ADVIES-VERSLAG

Werf:	Maison Blanche	Oppervlakte:	+ - 500 m ²
Adres:	Zeedijk 367 Westende	Systeem:	ETICS
Projectnr.:		Advies op aanvraag van:	IBT
Verwerker:	IBT		
Gesproken met:

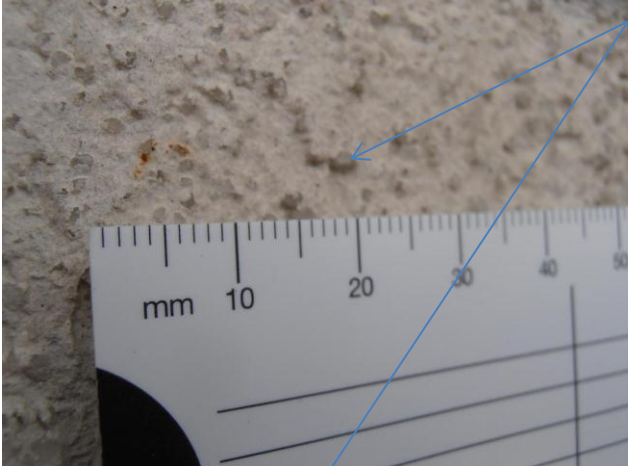
1		<p style="text-align: right;">B</p> <p>Voorgevel gelegen aan zeedijk: - Oriëntatie: ZW</p>
2		<p>Voorgevel met mosvorming</p>

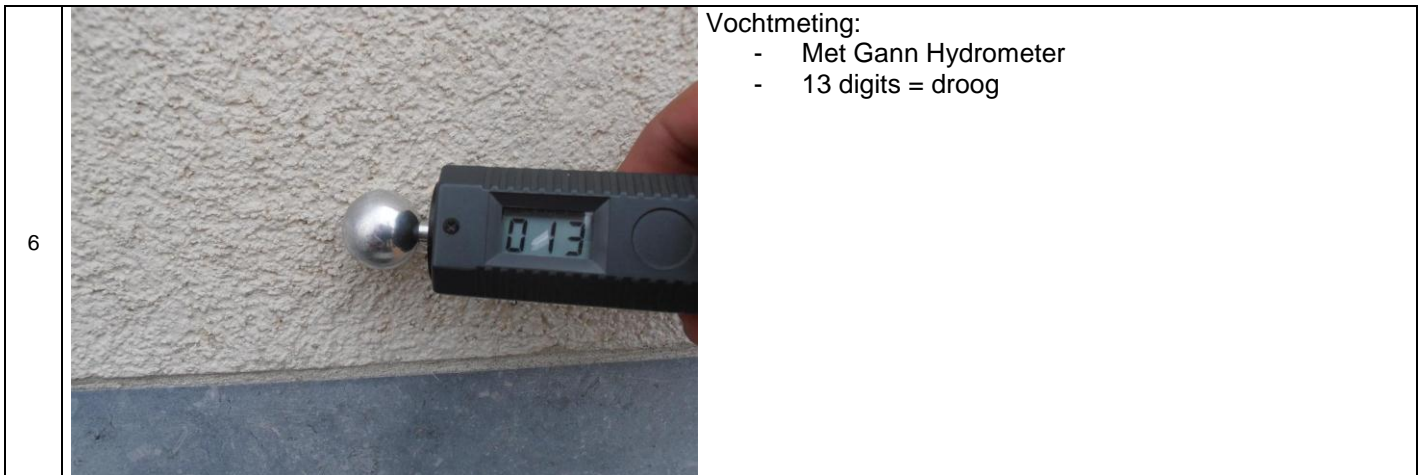
3		Detail mosvorming
4		Kwartskorrels staan bloot: - verf / bindmiddel is verwijderd vermoedelijk door reiniging onder hoge druk - of algemene verwerking van de sierpleister tgv oriëntatie en inplanting
5

- Bij droog weer aanbrengen Sto Fungex met druksproeier, rol, kwast, 24 uur laten inwerken, indien nodig herhalen.
- Bijkomend advies: door de verwerking van het sierpleisterwerk is het aan te raden dit opnieuw te “voeden” op volgende wijze:
 - o Waar nodig aanpassen van de aansluitingsdetails conform Sto Therm Details (www.sto.be/downloads)
 - o Sto Fungex naspoelen met water onder normale kraandruk
 - o Aanbrengen van Sto Plex W met druksproeier, rol of kwast
 - o Aanbrengen 2 lagen Stocolor Lotusan G
